女川原子力発電所第2号機 工事計画審査資料	
資料番号	O2-他-F-24-0015_改0
提出年月日	2021年8月18日

女川原子力発電所第2号機 地下水位の設定、 耐震評価における断面選定について (指摘事項に対する回答)

2021年8月18日
東北電力株式会社

3.11地震の検証解析結果と護岸の水平変位実測値の比較

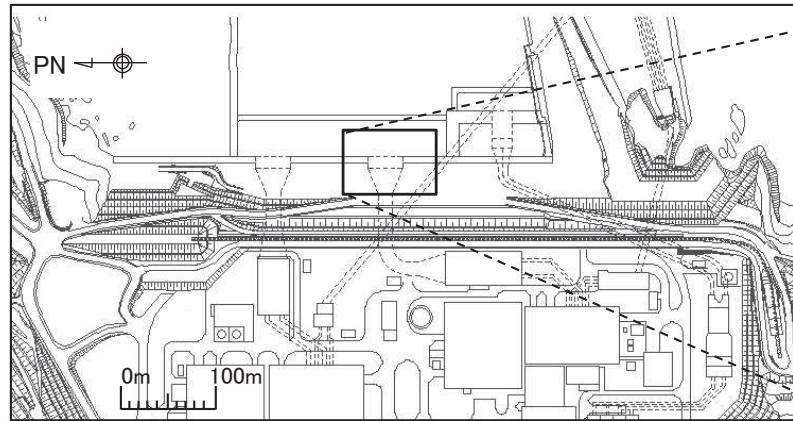
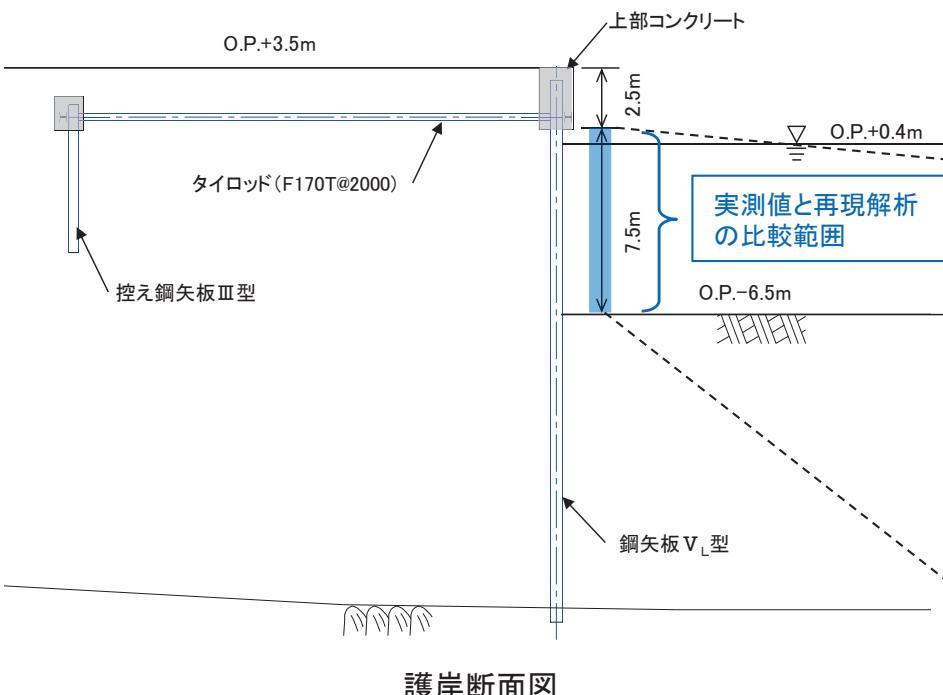
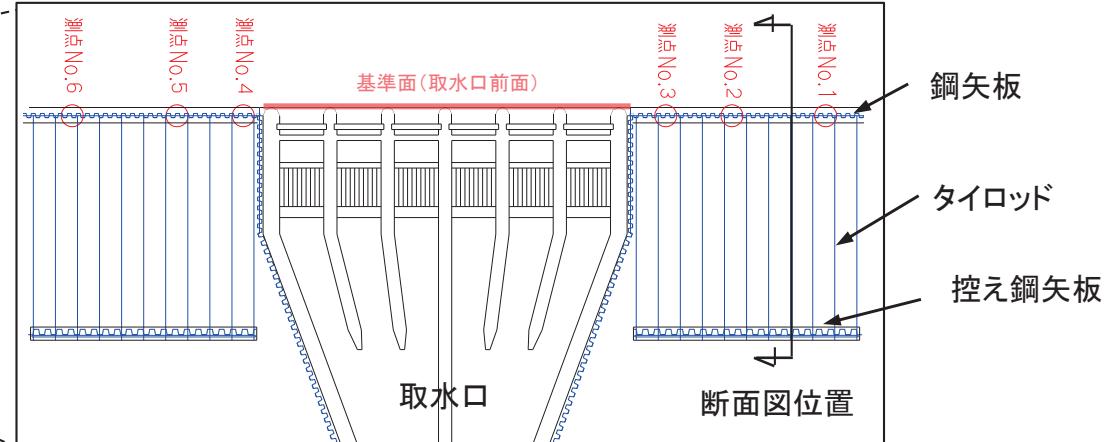
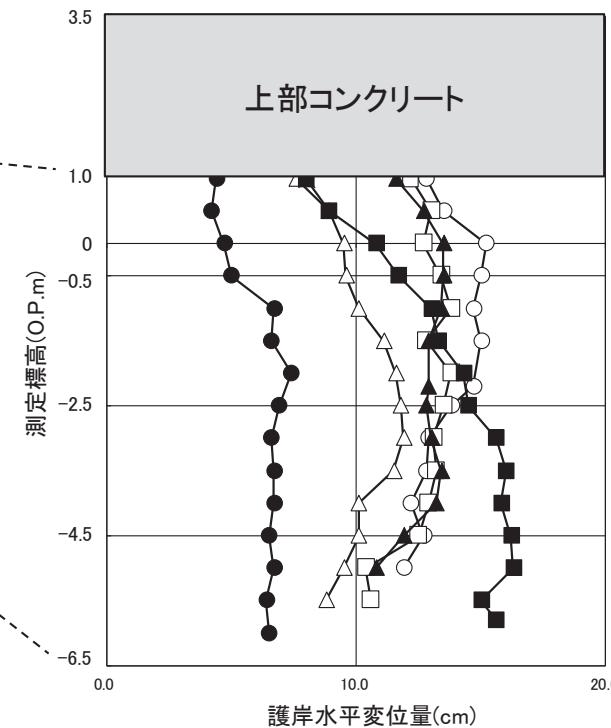
3.11地震による護岸の水平変位を踏まえ、有効応力解析の妥当性及び液状化強度特性の保守性の検証結果を説明すること。

- 2011年東北地方太平洋沖地震(以下、「3.11地震」という。)による取水口付近の液状化の痕跡は、地震後の津波の襲来により確認されていないが、液状化が原因と推察される変状として、取水口側面の矢板護岸の海側への変形が確認されている。
- 有効応力解析の妥当性の確認として、有効応力解析を用いて3.11地震に対する矢板護岸の検証解析を実施し、矢板護岸の変形を確認した。
- 検証解析の結果、地盤の液状化の影響により矢板護岸の変形が表現され、地震後に実測された変位の傾向を解析上表現できていることから、有効応力解析の妥当性を確認した。
- また、液状化強度特性を、液状化強度試験の下限値とした矢板護岸の変位量は、実測値を大きく上回ることから、耐震評価上、側方流動の影響を考慮する観点も踏まえ、女川の液状化強度特性の設定が保守性を有していることを確認した。

▶ 3.11地震による取水口側面の矢板護岸の水平変位計測箇所及び水平変位量の実測値を以下に示す。

測定箇所	6箇所
測定結果	最大16.3cm (測点No.5)

B-B断面の最大過剰間隙水圧比分布(Ss-D1(++))

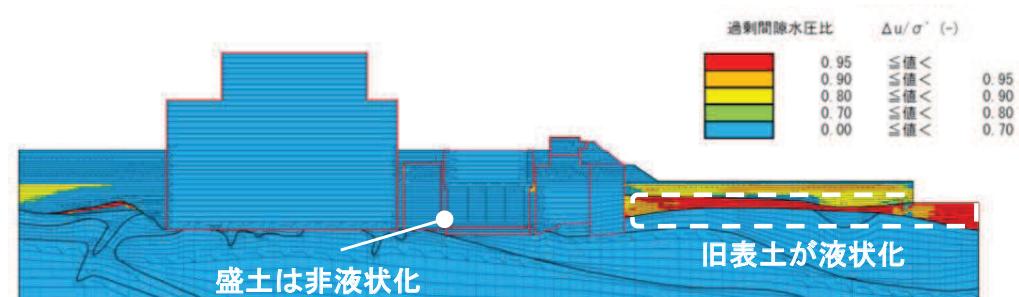
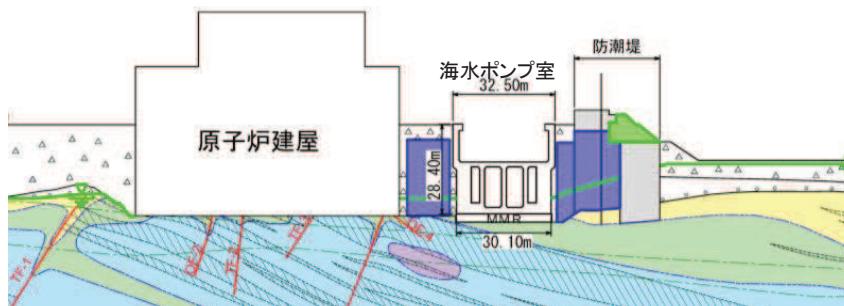
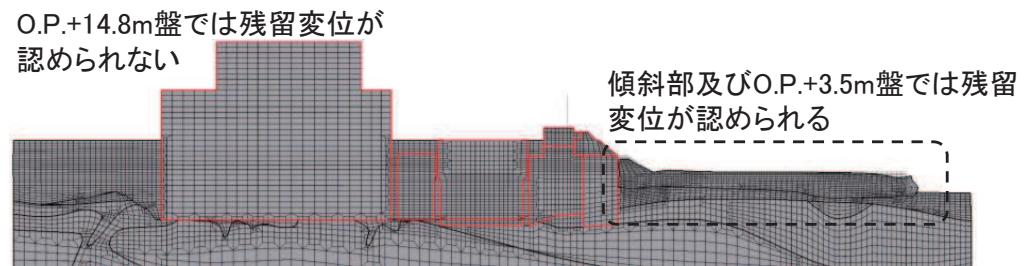
解析手法選定フロー④における液状化等の影響を受けないことを定量的に確認できた施設について、影響を受けなかった要因を分析した上で、評価結果を説明すること。

- 評価対象(1)であるO.P.+3.5m盤の液状化の影響を確認するため、防潮堤を対象とした海水ポンプ室を通るB-B断面の有効応力解析結果を引用する。
- O.P.+3.5m盤では、旧表土が液状化し、残留変位が認められたが、海水ポンプ室が設置されるO.P.+14.8m盤では、残留変位が認められず、O.P.+3.5m盤の液状化の影響は及ばないと判断した。

海水ポンプ室及び原子炉建屋を簡易にモデル化したB-B断面の有効応力解析による過剰間隙水圧比分布では、傾斜部の下方を含むO.P.+3.5m盤の旧表土が液状化している。
海水ポンプ室近傍の盛土は液状化していない。

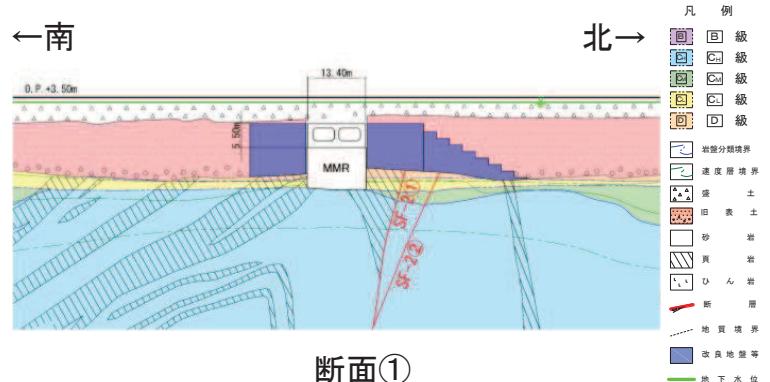
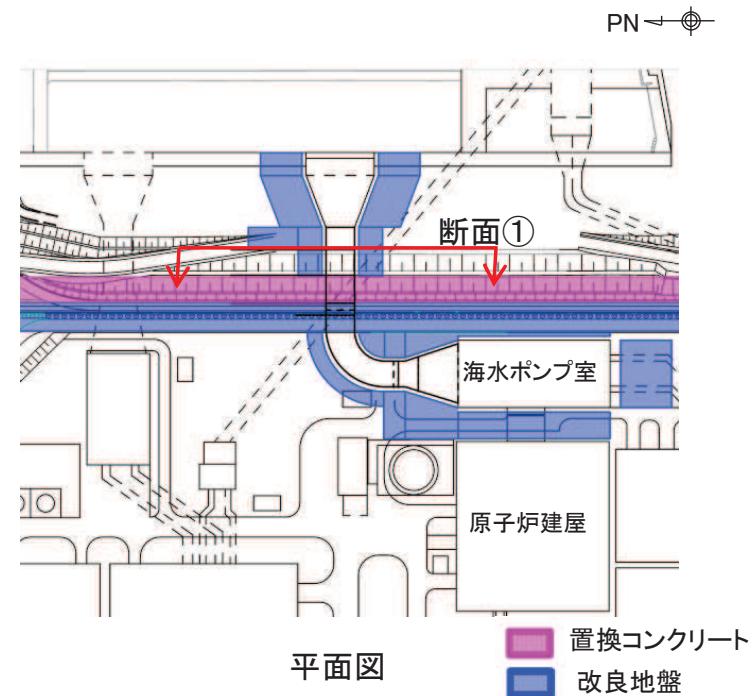
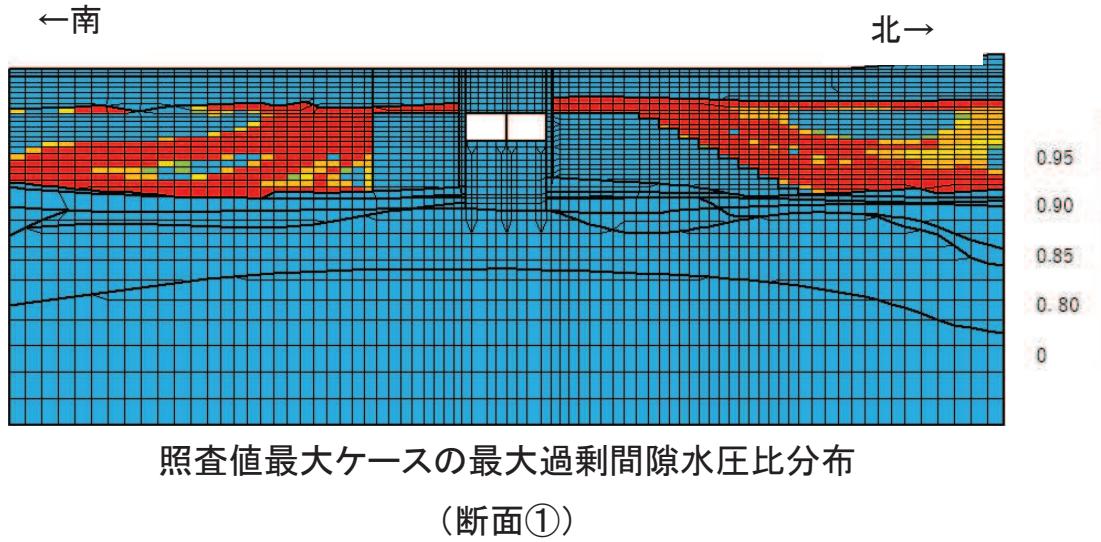
解析手法選定フロー⑤で示す施設について、地盤改良及び後施工せん断補強筋等の効果を踏まえた耐震評価の結果並びに浮上りの評価及び地下水位が低い場合の影響評価の結果を説明すること。

- 防潮堤より海側は、構造物の両側面に地盤改良がなされており、その外側には、地下水位以深の盛土・旧表土が分布することから、地震時荷重の算出には全応力解析と有効応力解析の両手法を用いる。
- 照査値が最大となるケースにおける防潮堤海側（断面①）の過剰間隙水圧分布比分布をみると、旧表土において液状化が認められるが、次頁のとおり、解析手法によらず照査値は同等であることから、液状化の影響は、構造物周辺の改良地盤の効果により、構造物まで及んでいないと判断できる。

- 全応力解析と有効応力解析の照査値を比較すると、曲げ・軸力系の破壊、せん断破壊の照査とも、ほぼ同等の結果となった。
- 両解析手法において、曲げ・軸力系の破壊、せん断破壊の照査とともに、各要求機能の応じた許容限界を下回ることを確認した。また、CCb工法の全ての適用条件を満足することを確認した。

原子炉建屋基礎版 解析モデル

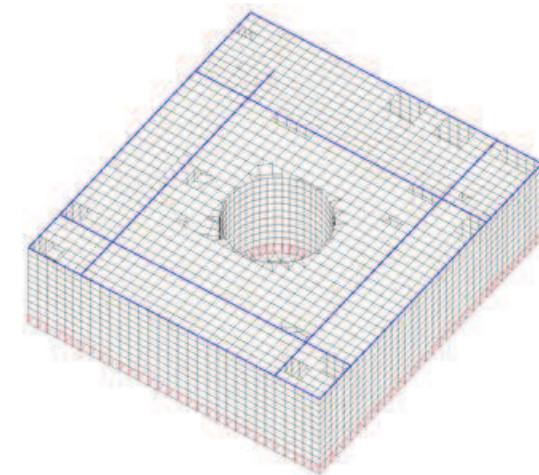
設計用地下水位を高めに設定していることを踏まえ、地下水位が低い場合の影響を整理して説明すること。

- 原子炉建屋基礎版の評価において、浮力の算定にあたっては、既工認実績も踏まえて、地下水位を基礎版中央レベルに設定している。一方で、浸透流解析の結果は原子炉建屋基礎版よりも低い位置であることから、パターンAとして地下水位を基礎版下レベルに設定した場合の影響を検討した。
- 検討の結果、鉛直方向上向きのケースでは発生値は減少傾向にあり、鉛直方向下向きのケースでは発生値は変わらない結果となった。いずれのケースでも発生値は許容値を下回っており、地下水位の変化が原子炉建屋基礎版が有する耐震性への影響は無いことを確認した。
